No. 10-054264- -00008-0000

Asunto: **Expediente 10 054.264**
Actuación: **CONTESTACIÓN AL REQUERIMIENTO 45.**
Título: **"BOTA PARA CONTRARRESTAR LA ACCION TERMICA Y
DESTROZANTE DE LOS ARTEFACTOS EXPLOSIVOS
IMPROVISADOS".**
Solicitante: **EJERCITO NACIONAL DE COLOMBIA.**

FIGURA 2

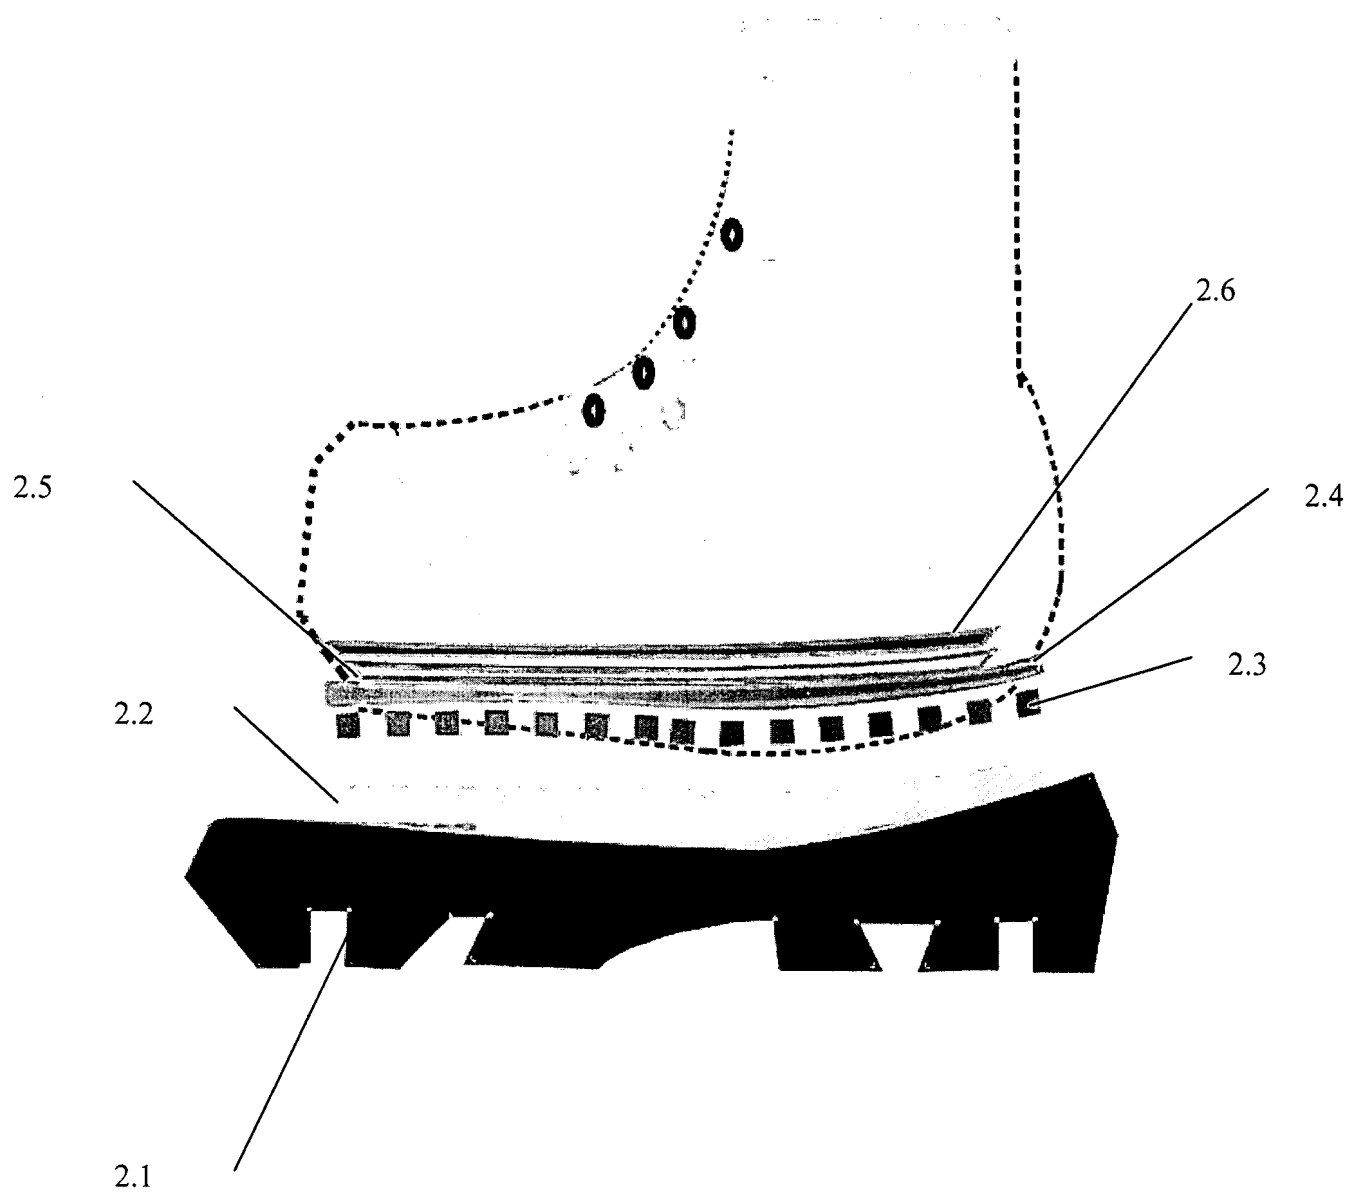
- La figura 2 no muestra la sobreplantilla (2.6), la cual está descrita en la descripción y en la reivindicación 1.
- En la figura 8 está repetido el número de referencia (8.1); de la descripción y la reivindicación 2, se deduce que la característica con el número incorrecto es "la superficie perfilada en ángulo de 20°".

Para subsanar dichas observaciones, adjuntamos unas nuevas figuras 2 y 8 en donde la numeración aparece acorde a lo descrito en el capítulo descriptivo originalmente presentado.
